改善箇所説明図

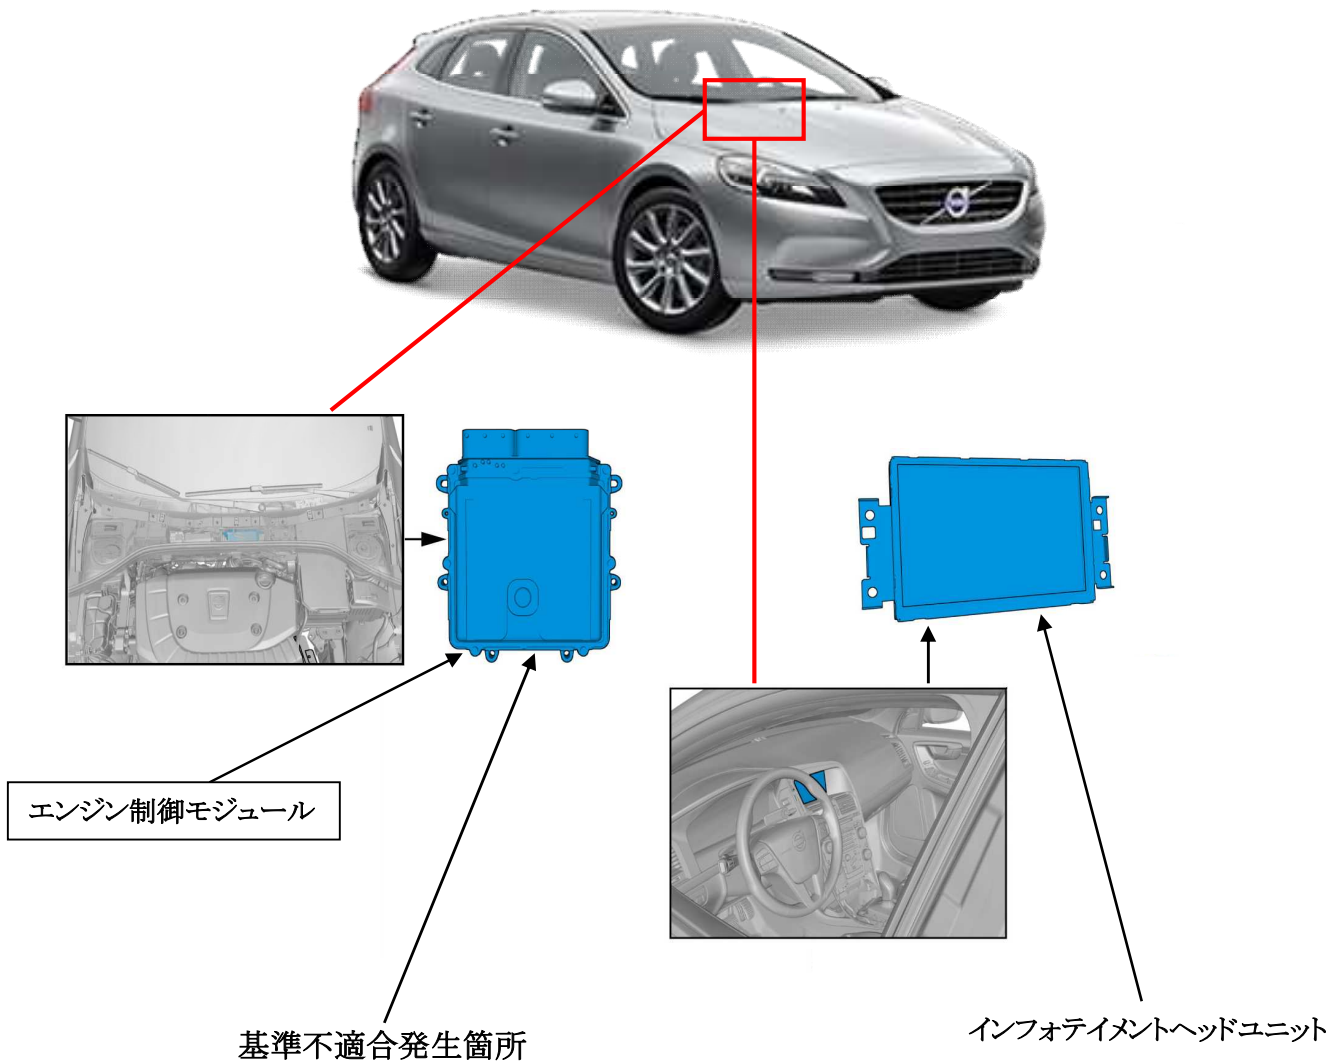
基準不適合発生箇所

エンジン制御モジュールのソフトウェアの影響により、走行モードによっては、窒素酸化物 (NO_x) の排出値が増加するおそれがある。

全車両、エンジン制御モジュールのソフトウェアを対策プログラムに書き換えるとともに、インフォテインメントヘッドユニット内のデジタルオーナーズマニュアルの情報更新を行なう。

改善実施済車には、運転者席側ドアヒンジ上部に、白色ペイントを塗布する。

また、点検整備記録簿の備考欄に「実施日、走行距離、担当ディーラー、改善対策：ECM/IHU アップグレード」と記入する。
